Mr ROUSSI Jean Pierre Commissaire Enquêteur

ENQUETE PUBLIQUE N° E23000053/78

**Projet de révision du Plan Local d'Urbanisme
de la commune d'Orsay et de création du
Périmètre Délimité des Abords du Monument
Historique du Temple de la Gloire**

(9) Orientations d'Aménagement et de Programmation (OAP) – Centre-ville et Guichet

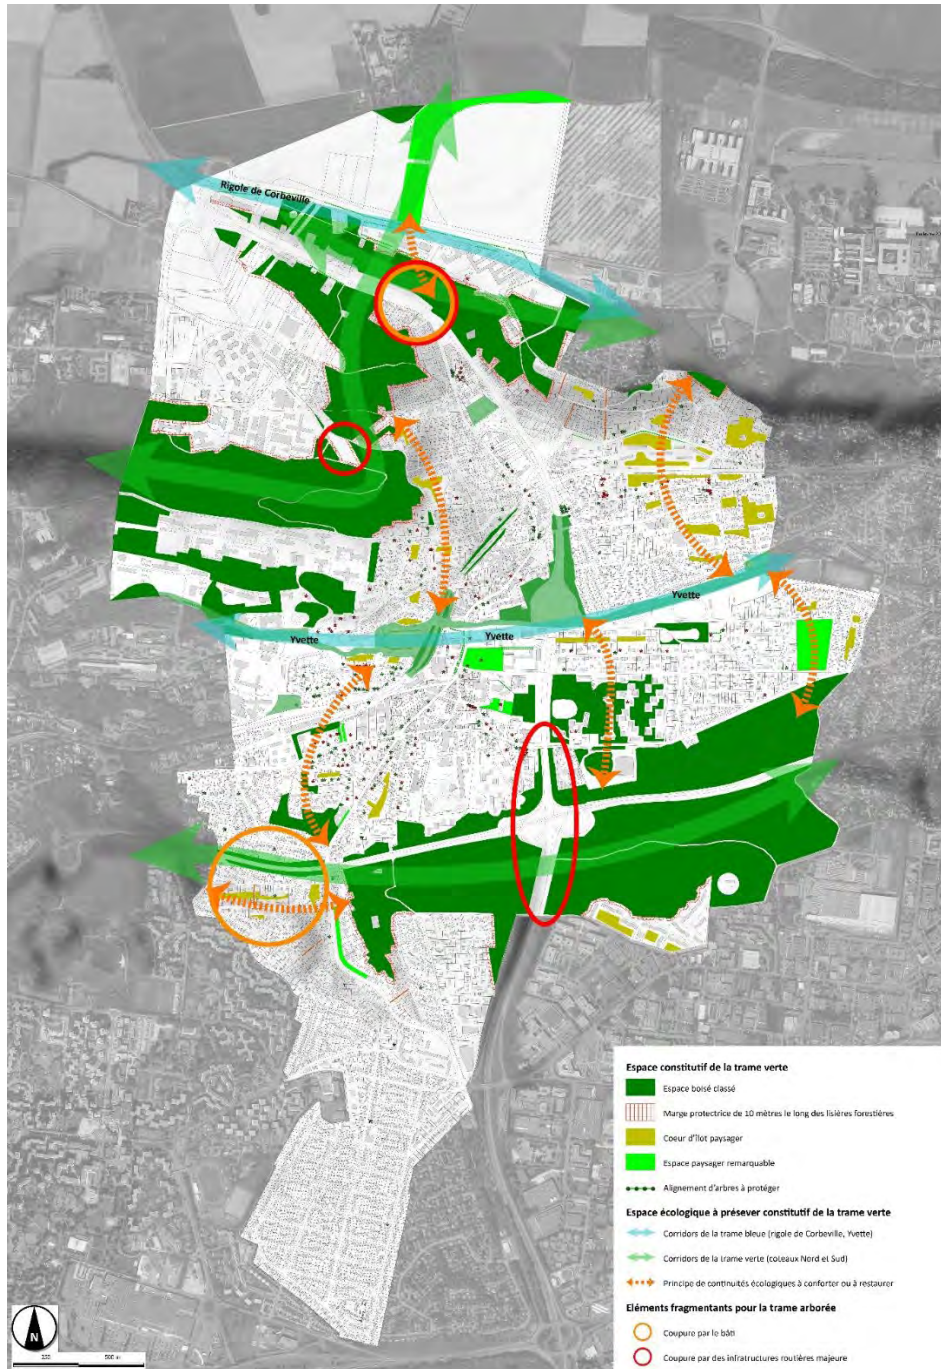
Point à rectifier : il manque un des obstacles à la trame arborée tel qu'identifié par le SRCE dans la représentation graphique de l'OAP Trame Verte et Bleue. Il correspond à un point de fragilité des corridors arborés au niveau du parking du bois des Rames. Ce point est à rectifier.

Réponse :

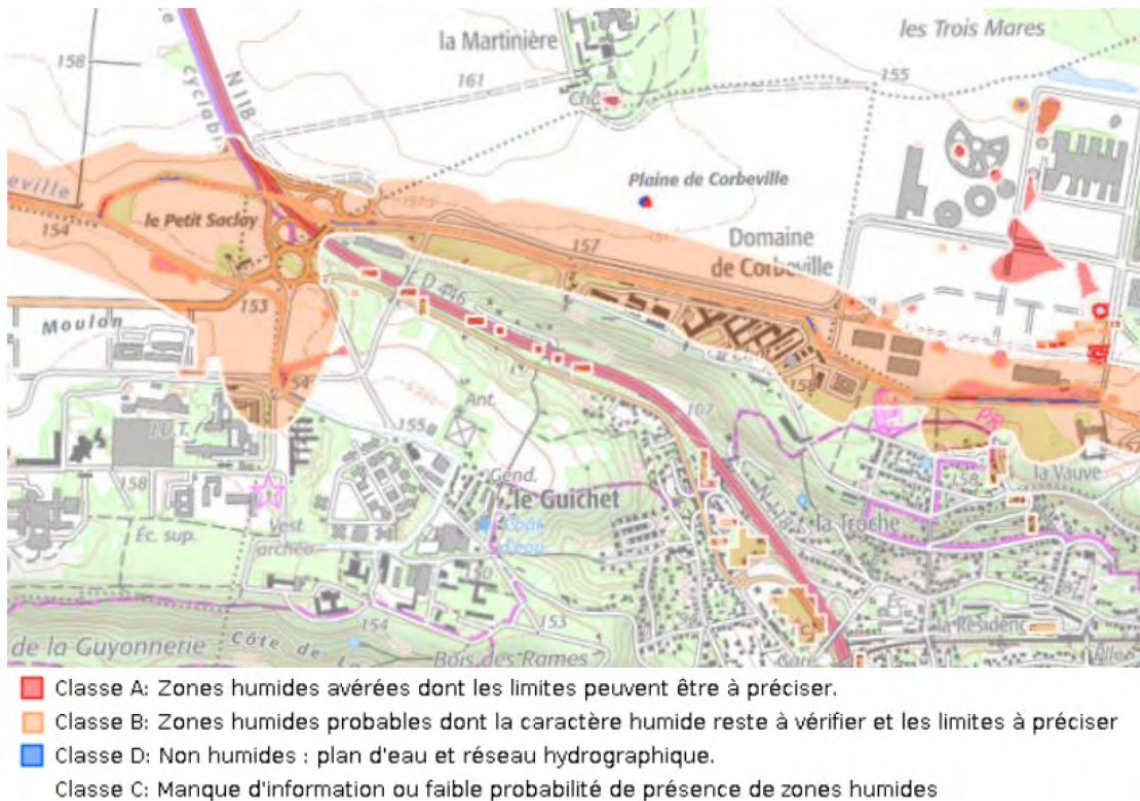
Les 3 zones humides inventoriées au SAGE de la Bièvre le long de la rigole de Corbeville ne sont pas représentées sur le plan de zonage du PLU d'Orsay. Il conviendrait de les représenter, en zone Naturelle et si possible avec un zonage spécifique N ZH pour les identifier facilement (les 3 fiches sont jointes au présent avis).

La rigole de Corbeville est située à l'intérieur du périmètre de l'OIN Paris-Saclay, dont la réglementation a été intégrée au PLU à travers la mise en compatibilité du PLU avec la ZAC de Corbeville. Ainsi la rigole ne peut pas être insérée au plan de zonage dans le cadre de cette révision.

Elle pourra l'être dans le cadre de la modification du projet dans la prochaine déclaration de projet. La ville ne juge pas de la pertinence mais il semble plus cohérent de faire ces modifications dans le cadre des modifications d'ensemble du secteur.

Temple de la Gloire

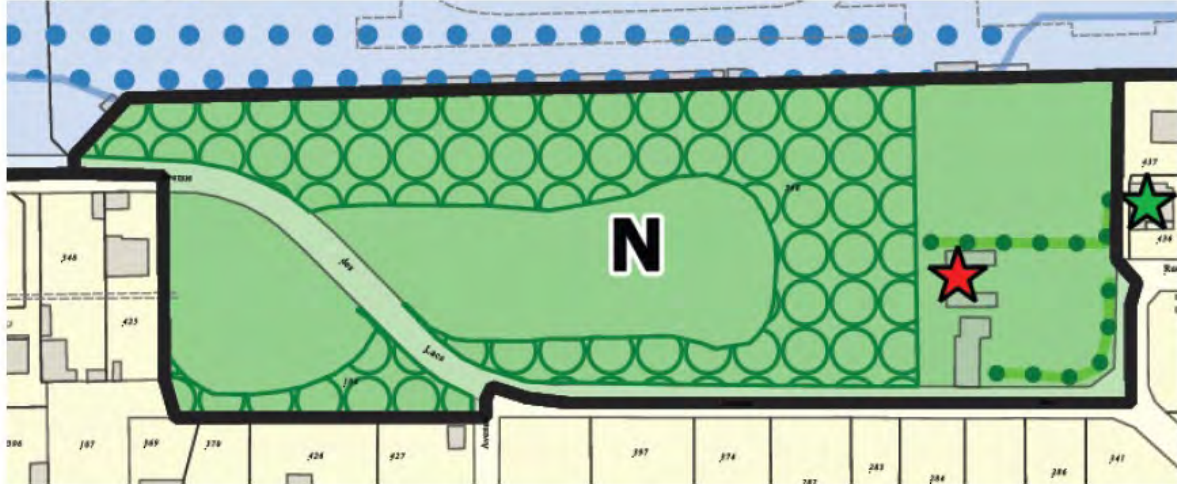
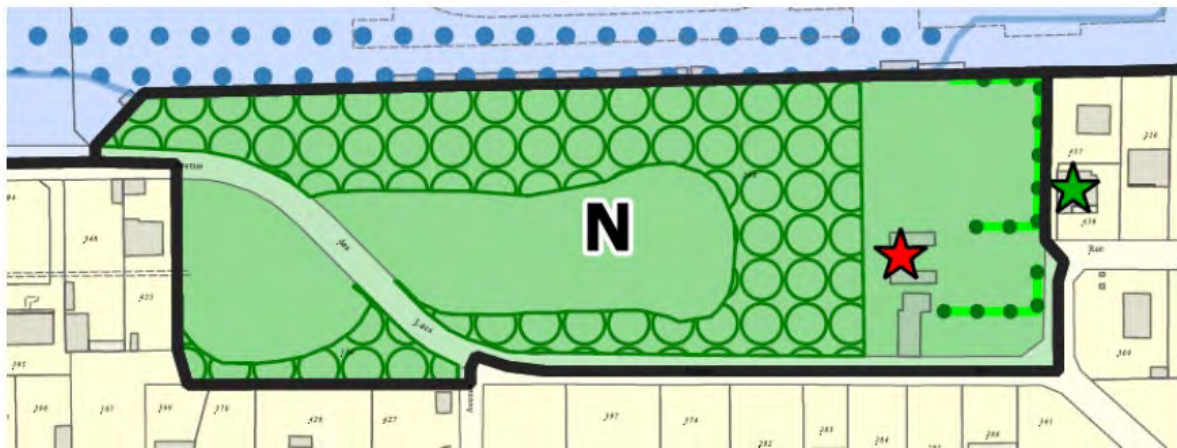
- Les propriétaires aimeraient supprimer la remise et la refaire de façon esthétique dans une des parties gazonnées adjacentes et remettre en pleine terre le bâtiment abattu.
- La réalisation du mur de protection contre les eaux amènerait à la création d'une ouverture sur la chaussée dans la partie basse de la propriété permettant de faire un cheminement dans la partie boisée et près du lac pour les visites organisées. Le lac est alimenté par les eaux provenant de l'ancien canal et après le déversoir celle-ci est dirigée en canalisation souterraine vers Yvette. Depuis quelque temps cette alimentation est devenue moins importante et le nettoyage en surface se fait moins bien. Il est possible que les eaux dans le canal en amont ne soient ralenties.

Le PLU a déjà permis l'évolution du secteur du Temple de la Gloire en adaptant la localisation des arbres remarquable à la réalité (voir extraits du plan de zonage ci-dessous).

Avant toute évolution du secteur, la ville reste dans l'attente de la présentation d'un projet des propriétaires à la commission des sites et de leur avis favorable. Les évolutions seront dépendantes de l'avis favorable de la commission des sites.

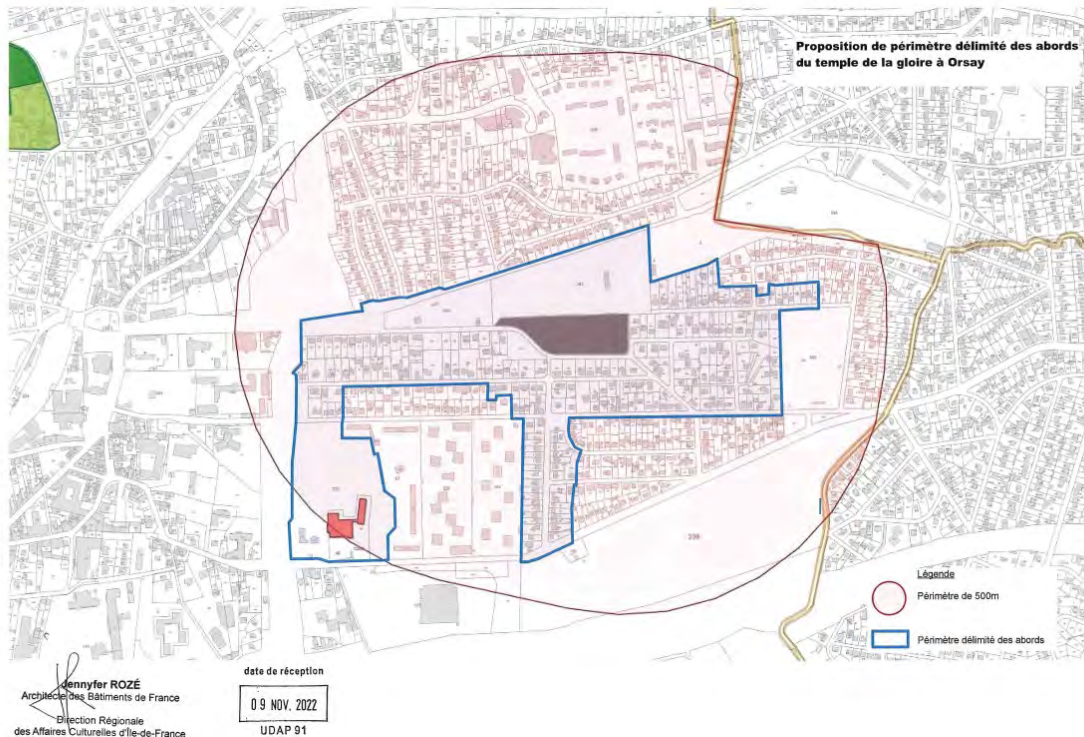
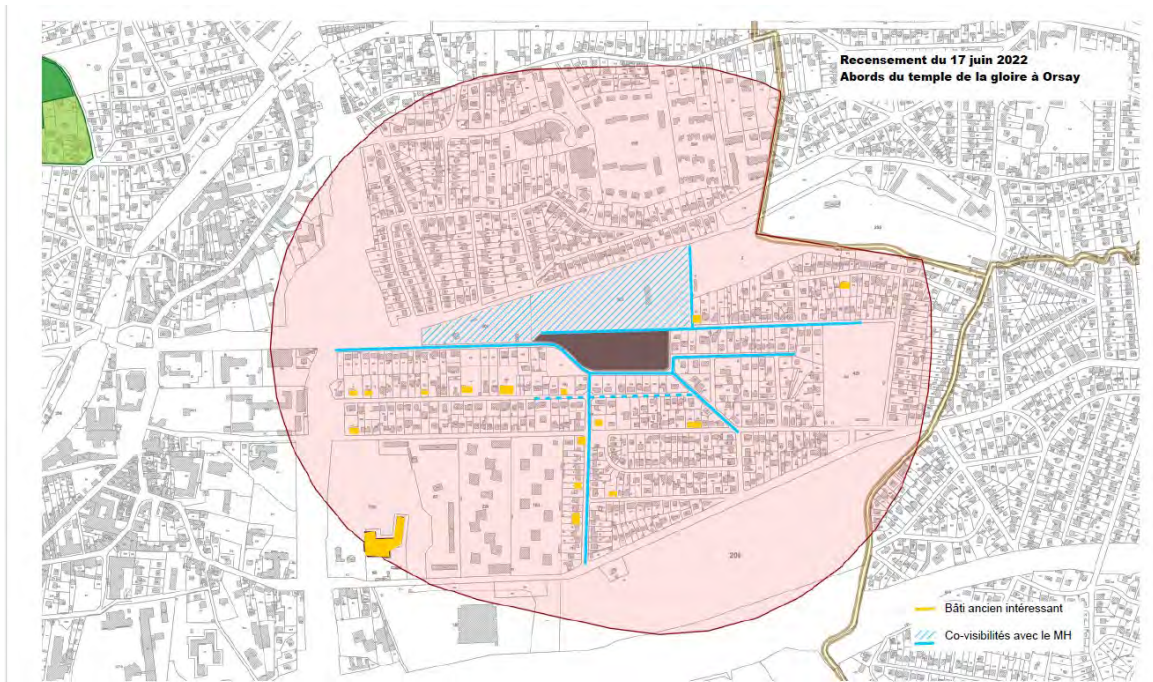
- Les vues et perspectives sur le monument historique et son parc depuis les bords de l'Yvette,
- Les vues et perspectives sur le monument historique et son parc depuis le domaine public,
- L'ensemble du paysage bâti à caractère pavillonnaire qui constitue avec le monument historique considéré un ensemble cohérent,
- La qualité du parc du couvent franciscain de la Clarté Dieu

Considérant que la proposition de PDA fait par la Ville :

- Respecte le découpage parcellaire mais pas celui des cohérences d'îlots urbains
- Détourne au plus près des bâtis anciens signalés comme intéressants par l'ABF, voire exclue certains bâtis anciens intéressants (au nord du cimetière notamment)
- Isole totalement le parc du couvent franciscain de la Clarté Dieu (pourtant indiqué comme de qualité par l'ABF)

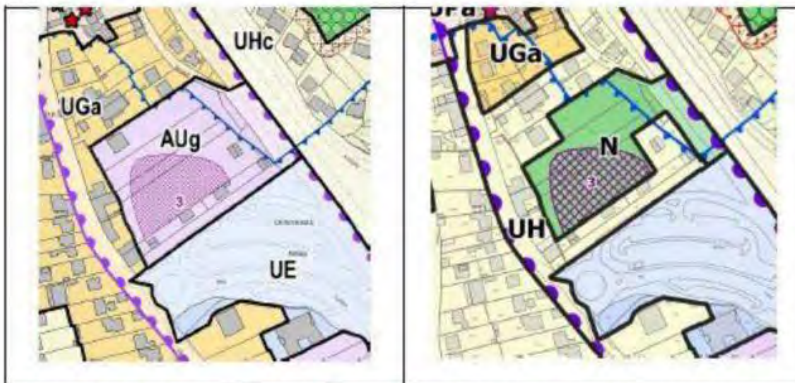
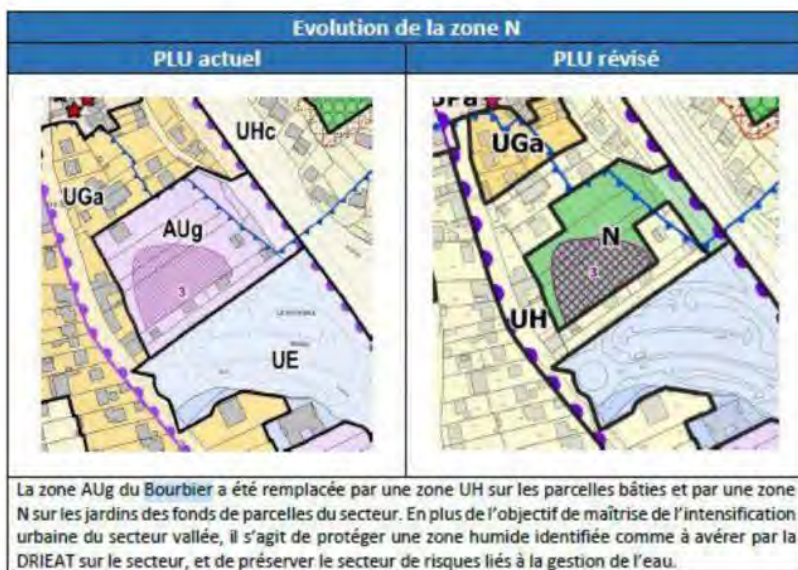
Il ressort du dossier d'enquête publique que la parcelle AE 157 serait classée, pour sa partie bâtie, en zone UH, et pour sa partie non bâtie, en zone N.

La parcelle AE 156 serait quant à elle classée en totalité en zone N, et conserverait son classement partiel en emplacement réservé :

Antérieurement, ces parcelles étaient classées en zone AUg.
 Un tel revirement de situation est motivé dans le rapport de présentation du futur PLU de la manière suivante :

CAS PARTICULIER DE L'ILOT DU GUICHET

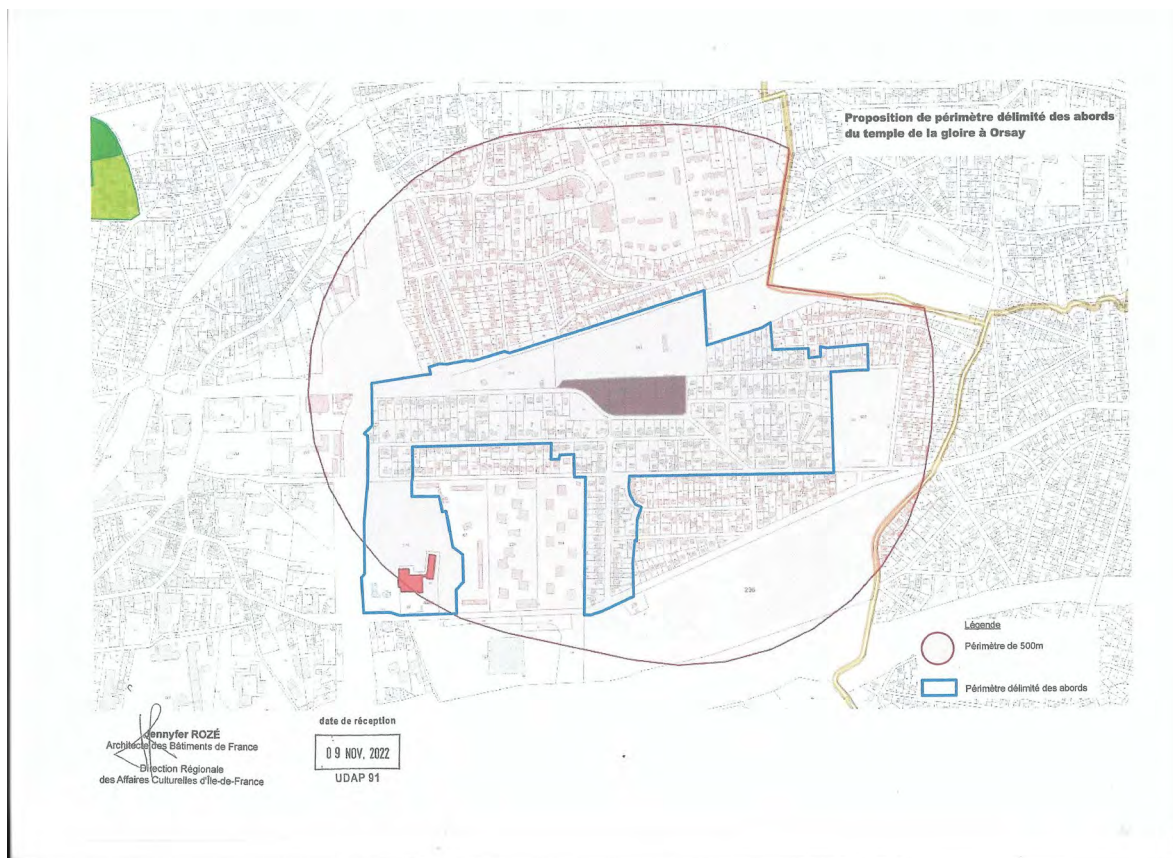
Un collectif s'est constitué pour s'opposer au classement de la zone UG_a en zone UH. Sur l'ensemble des réponses des habitants de ce secteur, 11 avis sont défavorables au passage de UA_g à UH ont été recensés sur 80 putatifs. Le Maire a donc maintenu la proposition du passage en UH.
